整理番号		サービスキャンペーン開始日	令和3年6月17日
不具合の内容	ドアストライカー下に貼り付けられているタイヤ空気圧ラベルにおいて、記載内容に誤りがある。		
改善の内容	全車両、タイヤ空気圧ラベルを正しい記載のラベルに貼り換える。		
自動車利用者等に周知させるための処置	ダイレクトメール、電話、訪問により通知する。

改善箇所説明図

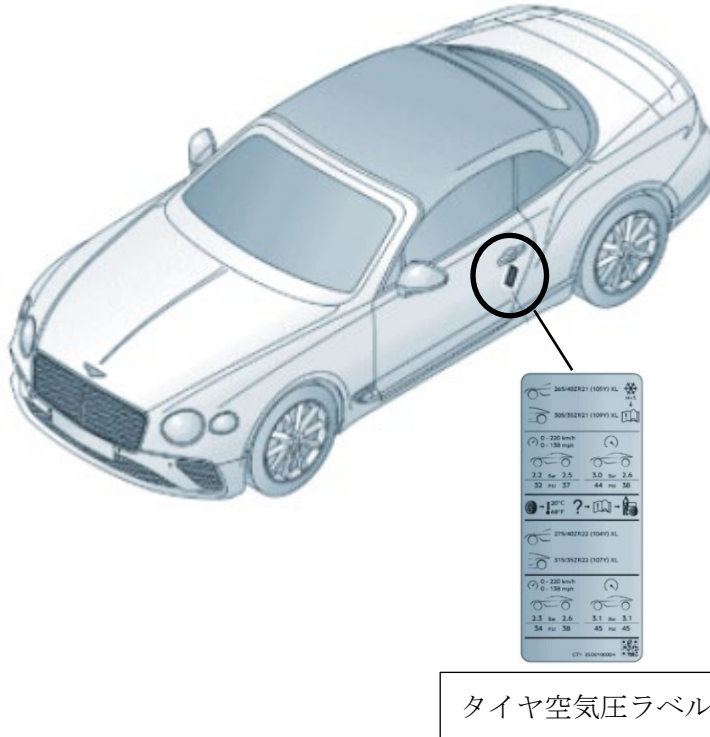
ドアストライカー下に貼り付けられているタイヤ空気圧ラベルにおいて、記載内容に誤りがある。

全車両、タイヤ空気圧ラベルを正しい記載のラベルに貼り換える。
